Montréal, le 11 mars 2021

Objet : Consultation publique – Campus de la Montagne de l'Université de Montréal
-Demande correction limites secteurs A et E Station métro Université de Montréal

Annexe 1

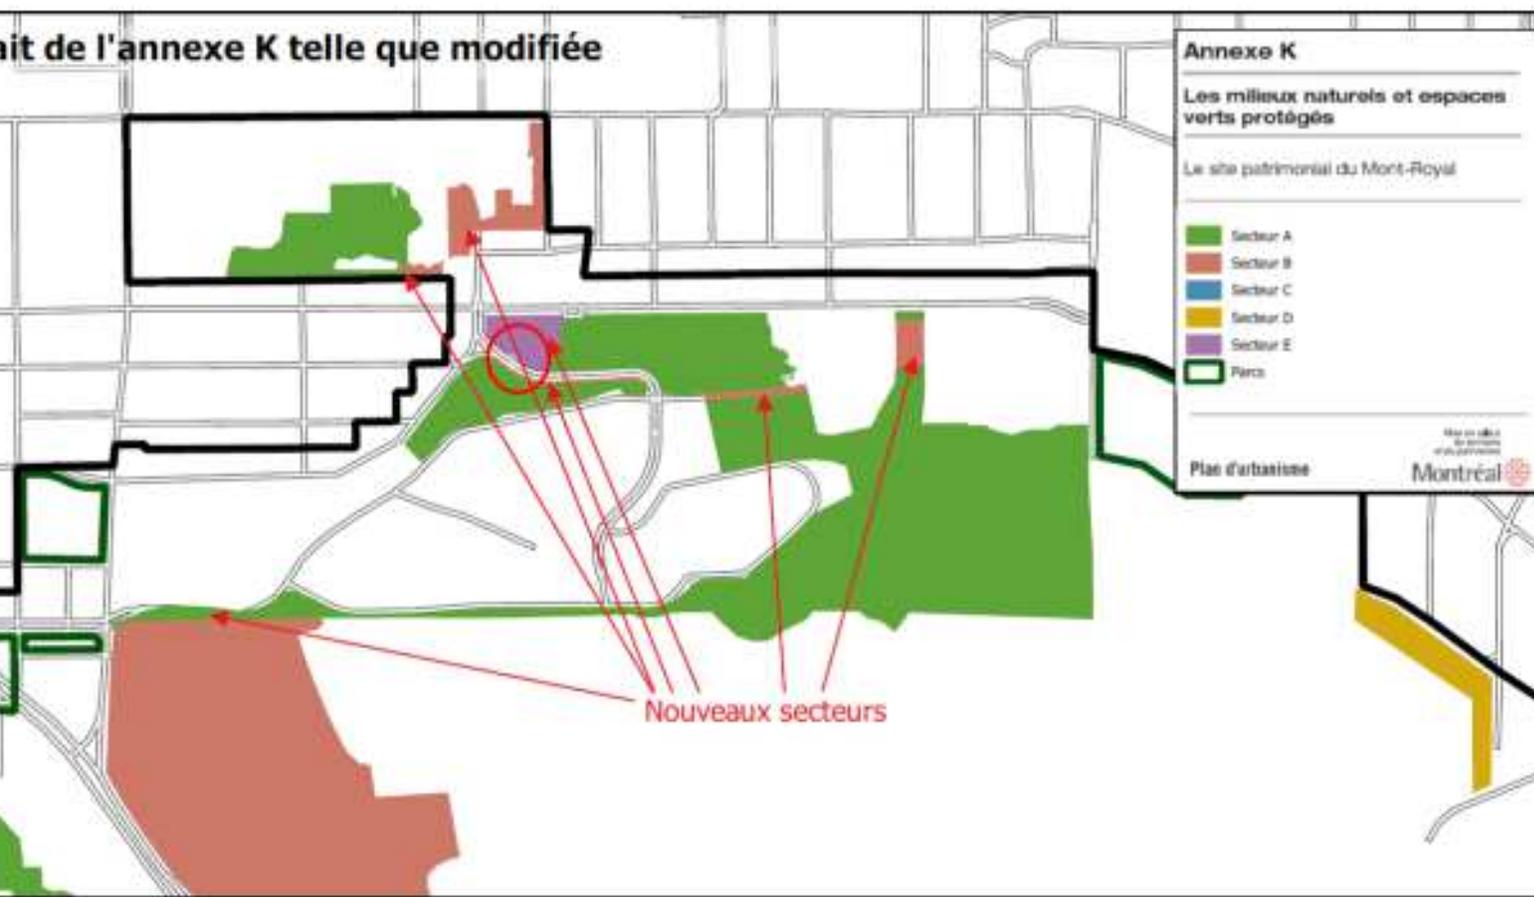
À la lecture du projet de règlement visant à modifier le Plan d'urbanisme de la Ville de Montréal (règlement 04-047), nous avons remarqué que le découpage des limites des secteurs E et A qui englobe l'accès principal à la station Université de la STM sont irréguliers; où les limites du secteur visé par le projet de la STM risque de rendre difficile, voir compromettre, l'installation de l'un des deux puits de ventilation naturelle prévus.

Le découpage des limites territoriales de l'aire d'affectation du **secteur E** de la station et du **secteur A** (aire protégée) ne suit pas le tracé du Chemin de la rampe. Une portion de l'aire de protection du Mont-Royal (**secteur A**) se poursuit au nord du Chemin de la rampe par une forme de demi-lune qui s'intercale à l'intérieur du **secteur E**, où se situe l'aire d'intervention prévue pour les travaux de la station du métro Université de Montréal (voir plan à l'annexe 1). Les limites de cette bande de protection au nord du Chemin de la rampe est sans réelle référence physique, naturelle ou anthropique, ou limites cadastrales, rendant ainsi difficiles la localisation de ses limites et l'application de ses mesures de protection.

d'urbanisme de l'arrondissement Côte-des-Neiges-Notre-Dame de Grâce (01-276), nous demandons à la Commission que soit déplacé la limite de l'aire de protection du Mont-Royal **secteur A** afin qu'elle soit fixée par la limite de l'emprise du Chemin de la rampe (voir la ligne pointillée en rouge des limites à modifier telles qu'identifiées au plan de l'annexe 2). Cette référence physique des lieux évitera ainsi des ambiguïtés ou risques de conflits d'usages et dérogations réglementaires pour les constructions à venir.
